**高速実験炉原子炉施設（「常陽」）  
第43条（試験用燃料体）に係る説明資料**

**2022年4月19日**

**日本原子力研究開発機構 大洗研究所**

# 第43条に係る説明内容

# 酸化物燃料を溶融させる場合の熱設計基準値の設定 (1/2) <sup>34</sup>

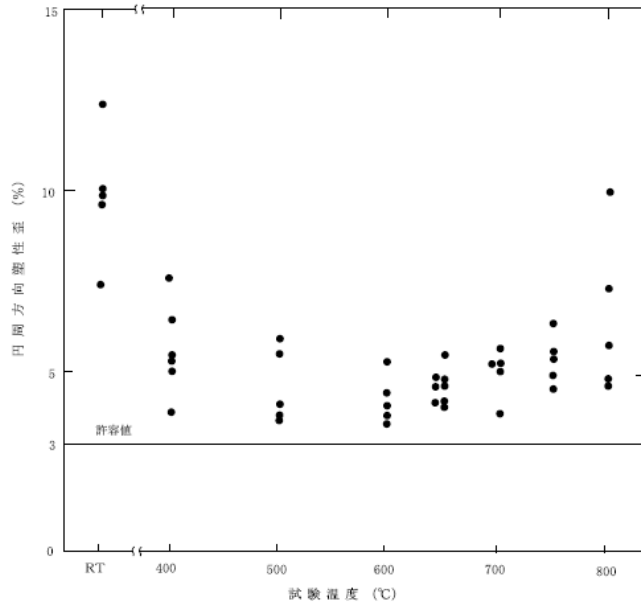
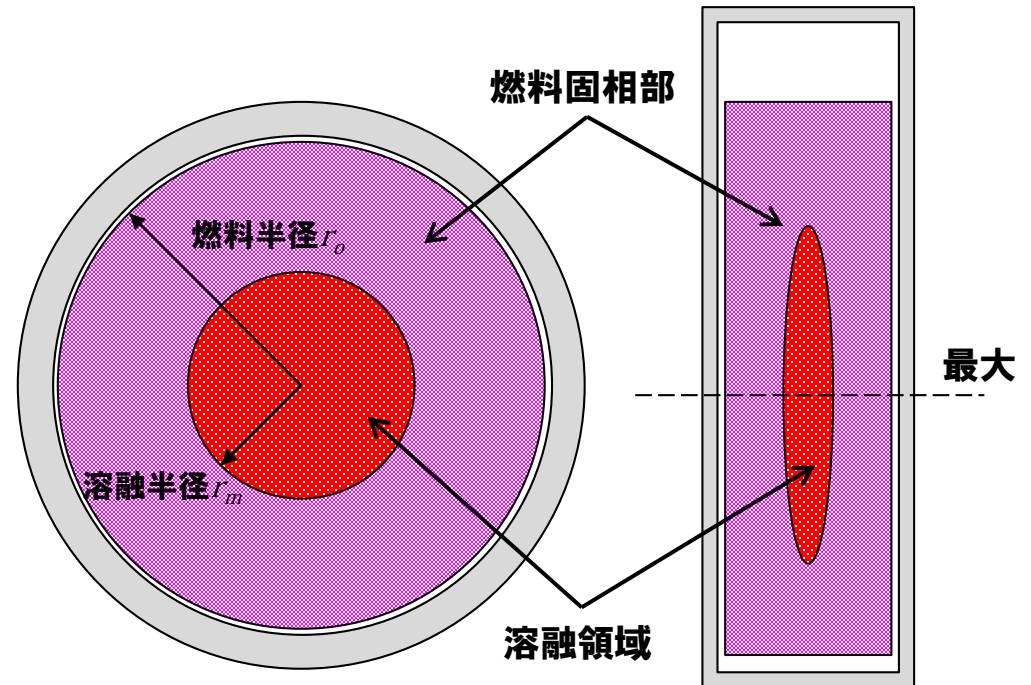
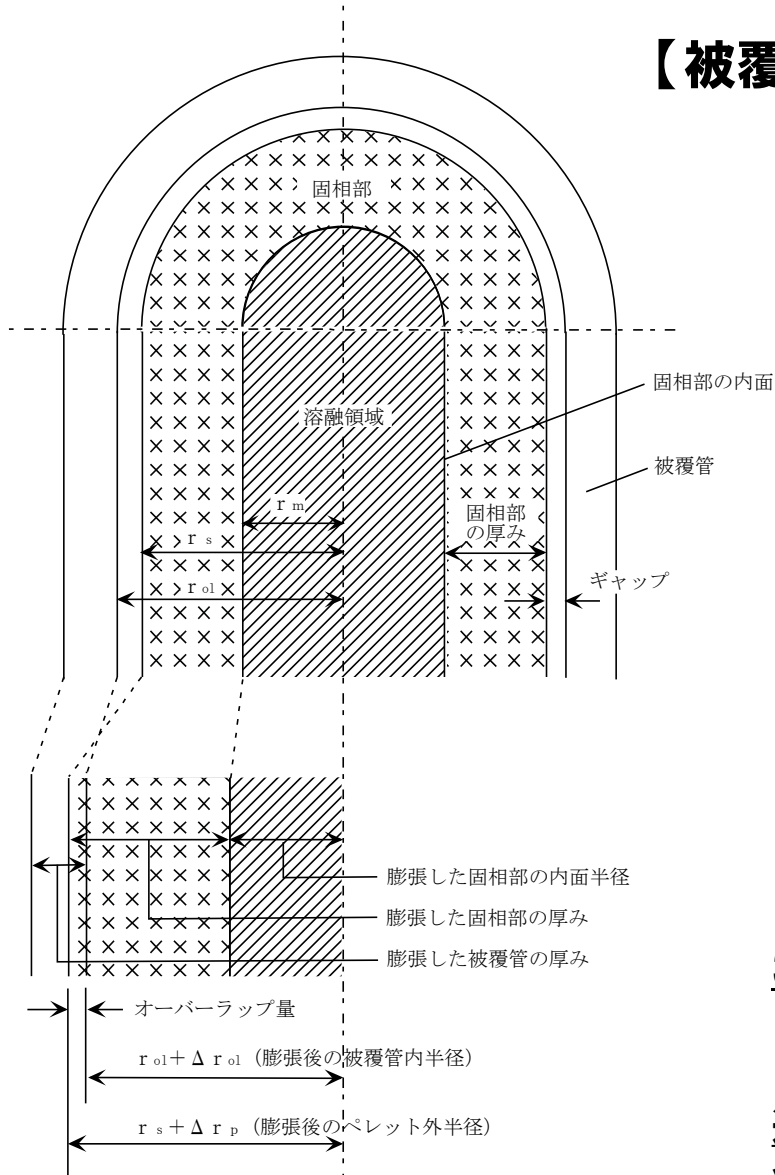
- **燃料の最大溶融割合の定義を明確にするとともに、30%で制限する根拠について技術資料中に説明を加えること。また、燃料溶融割合の運転段階での管理方法についても説明すること。**

3%を超えないよう、熱設計基準値を「溶融割合を30%」とする。

さらに、  
過出力時に30%（熱設計基準値）を超えない通常運転時の溶融割合として「溶融割合20%を熱的制限値」とする。

- **燃料を溶融させるのは「先行試験用要素（酸化物燃料）」で、計画的に燃料を溶融させる場合、熱設計基準値及び熱的制限値を「燃料の最大溶融割合」で定める。**
- **燃料の溶融割合は、径方向の断面積割合で定義する。溶融割合の軸方向最大を最大溶融割合とする。**
- **照射燃料集合体の熱設計基準値は、被覆管の溶融破損防止の観点から燃料最高温度に係る熱設計基準値を定めている。**
- **燃料の最大溶融割合も同様に被覆管の溶融破損防止の観点から設定。**
- **熱的制限値は、運転時の異常な過渡変化時に熱設計基準値を超えない通常運転時の制限として設定している。**
- **保安規定には、運転計画書の確認事項として燃料集合体の熱的制限値を確認することを明確に記載する。**

# 先行試験用要素の燃料仕様検討例 (1/3)

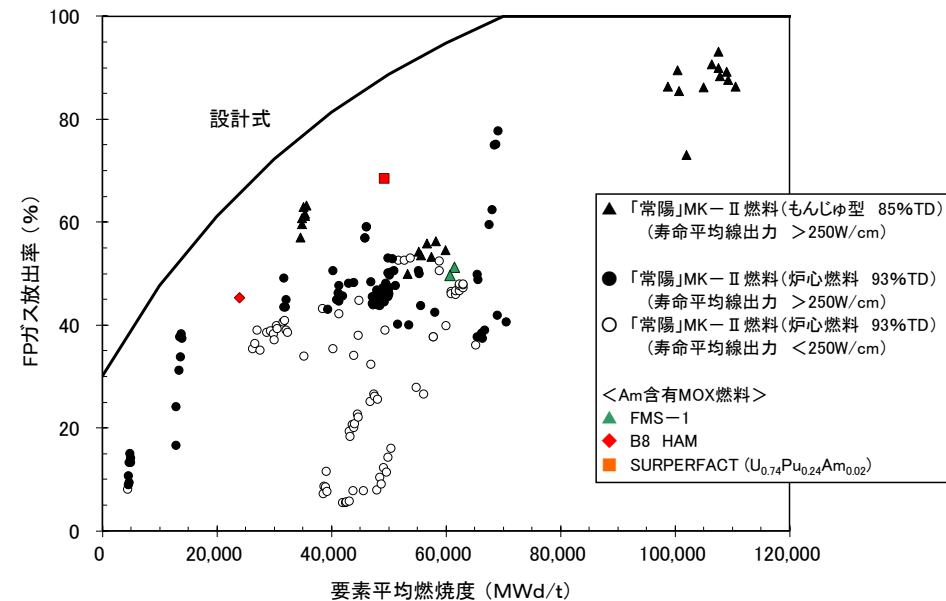
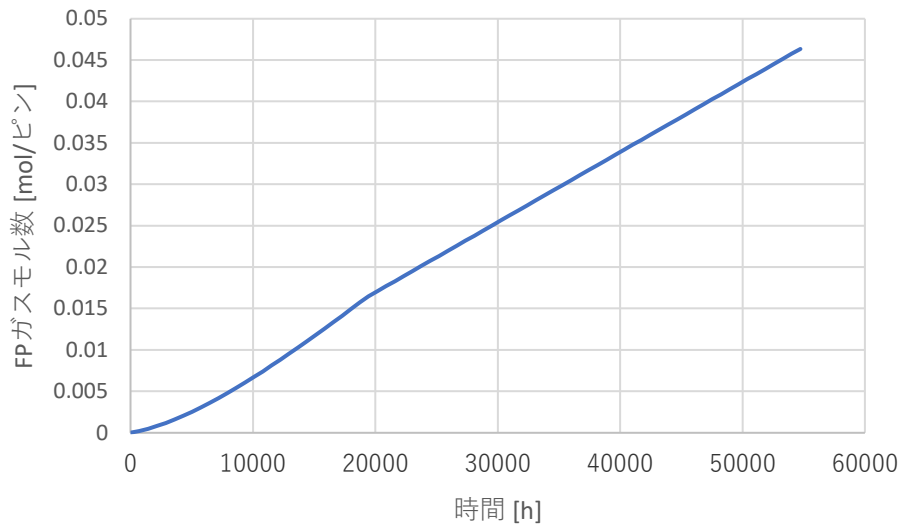
- ・ 個別の試験用燃料要素の説明において、設置変更許可段階での制限値を逸脱する具体的な組み合わせを説明し、設置変更許可段階での制限の範囲が妥当であることを説明すること。

- ・ 設置変更許可段階で制限することが可能な範囲について再度検討すること。

- ・仕様範囲の中でもペレット径、被覆管肉厚などの組合せによっては設計は成立しない。
- ・プレナム体積、被覆管肉厚などを適切に設定することで設計を成立させることができる。
- ・設置変更許可申請書には、定めた仕様範囲のなかで設計の成立例を示し（次ページ以降）、実際に製作する要素については設工認申請書で評価を実施する。

- ・ 先行試験用要素及び基礎試験用要素について、いくつかの具体的な組み合わせ例に対する評価結果を説明する。

- ・ 先行試験用要素の仕様及び基礎試験用要素の仕様は、炉心燃料要素の仕様で制限している項目と同様に制限することが基本であるが、試験目的を踏まえ、炉心燃料要素とは異なる範囲で設定している。項目ひとつひとつについて制限の考え方を説明する。

# 内壁構造容器の健全性評価（2/3）

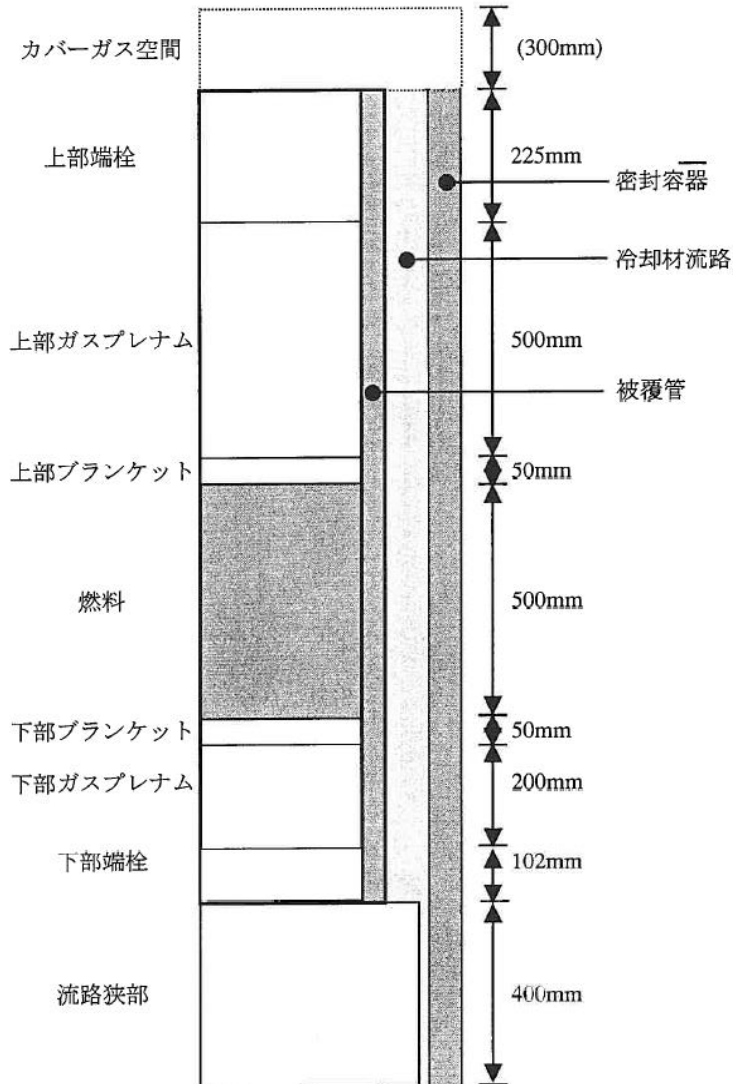
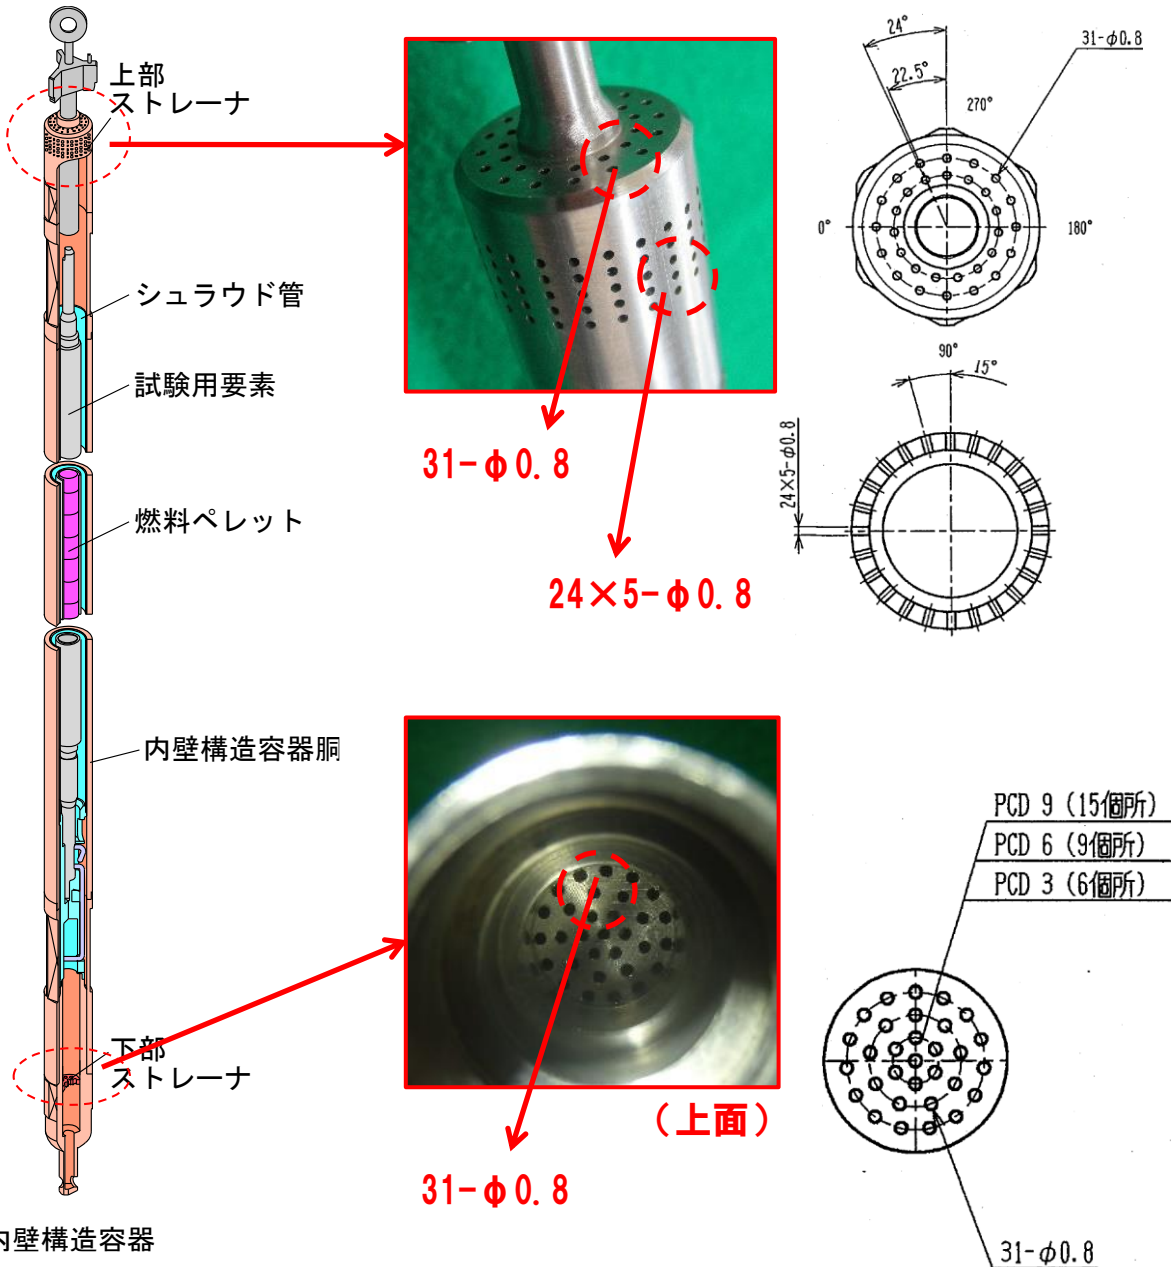
- ・設計基準事故時において、試験用燃料体が破損した場合においても原子炉の停止機能及び炉心の冷却機能を損なわないことについて、局所閉塞事象も含めて説明すること。

発生圧力	内壁構造容器の耐圧
最大13.2MPa	30.6MPa

- ・照射燃料集合体に装填する燃料要素のうち特殊燃料要素（Ⅲ型、Ⅳ型）については、炉心燃料要素と同様に、設計基準事故時においては燃料要素が破損しないことで原子炉の安全性を確保する。
- ・照射燃料集合体に装填する燃料要素のうち限界照射試験用要素（Ⅲ型、Ⅳ型）については、計画的にその健全性を喪失させることがあるが、設計基準事故時においても計画的な開孔以外に燃料要素が破損しないこと、及び他集合体への影響がないようにコンパートメントを設計することで原子炉の安全性を確保する。
- ・先行試験用要素及び基礎試験用要素では、設計基準事故時に内壁構造容器及び密封構造容器の健全性が確保されること、及び他への影響がないように内壁構造容器及び密封構造容器を設計することで原子炉の安全性を確保する。
